改善箇所説明図

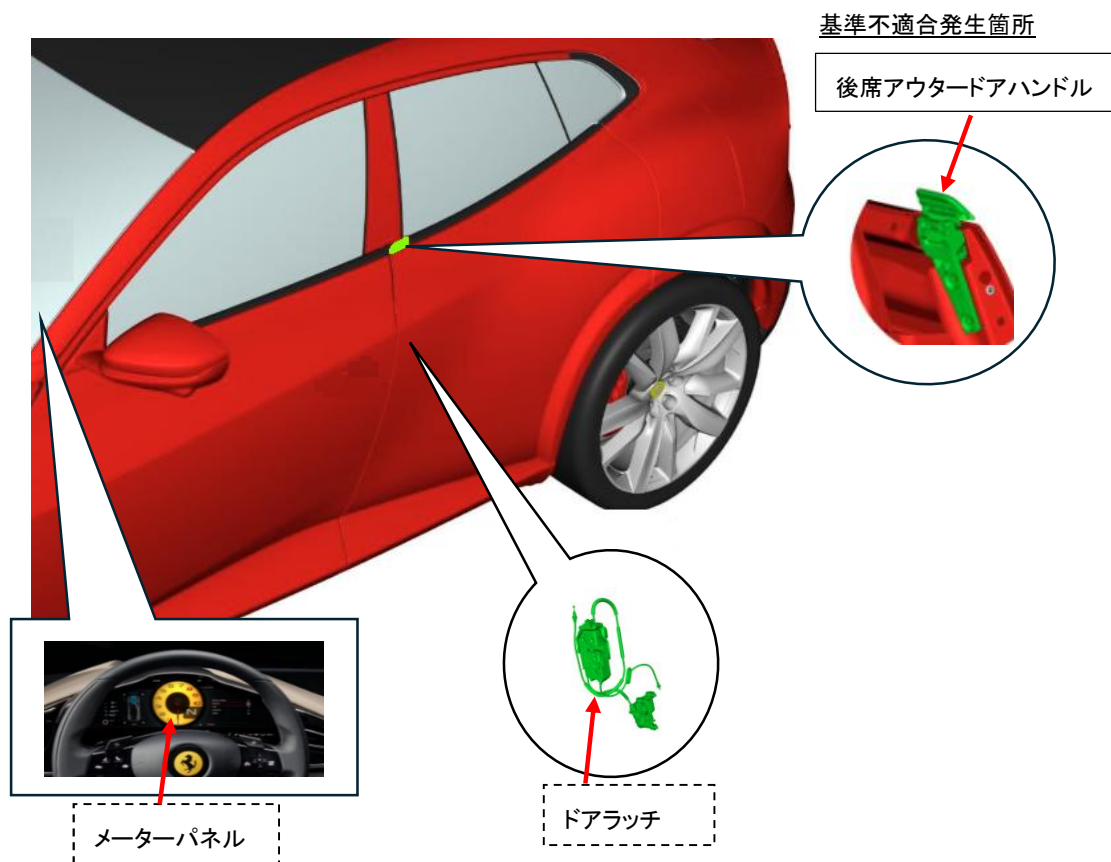
不具合の内容

後席アウトードアハンドルにおいて、製造工程が不適切なため、スイッチのシーラント塗布が不十分なものがある。そのため、雨等により水が浸入してスイッチ回路が劣化することで、外から後席ドアを開けられないおそれがある。また、最悪の場合、ドアロックされていない状態で車両停止時または時速 4km 未満で走行中に後席ドアが開くおそれがある。

改善の内容

全車両、後席アウトードアハンドルを良品に交換し、メーターパネル及びドアラッチのソフトウェアを対策プログラムに書き換える。

識別：車台番号打刻の右側に黄色の識別ペイントを塗布する。
